Dodatek č. 2

V souladu s příslušným ustanovením smlouvy o dílo s názvem stavby: „Vybudování a modernizace odborných prostor Domu dětí a mládeže Šíkula v Uherském Hradišti – stavební část“ (dále jen „dílo“) uzavřené mezi smluvními stranami dne 20.5.2025 (dále jen „Smlouva“), uzavírají smluvní strany po vzájemné dohodě tento Dodatek č. 2, kterým se mění její následující ustanovení ve vztahu k realizaci stavby.

Změnový list č 2

Akce: „Vybudování a modernizace odborných prostor Domů dětí a mládeže Šíkula v Uherském Hradišti – stavební část“

výroby a montáže schodišťového zábradlí

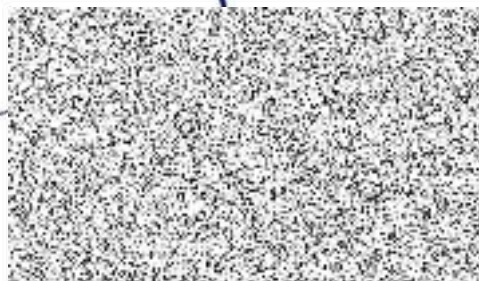
Bude provedeno nové zábradlí místo repase na schodišťovém rameni mezi mezipodestou a 2.NP z důvodu rozpouštění výšek na schodech. Nebude možné použít stávající zábradlí ani po repasi z důvodu jiného tvaru a rozměru a úhlů.

Madlo:	Typ 1	1	průběžná spárovka
Podmadlo:	Typ 1	1	průběžná spárovka
Výplň zábradlí:	tyč Ø 25 mm	16	masiv
Sloupek:	Typ 1	2	průběžná spárovka
Parapet:		1	průběžná spárovka

Materiál průběžná lepená spárovka kvalita A/B

Povrchová úprava: moření odstín Maple + tvrdý voskový olej
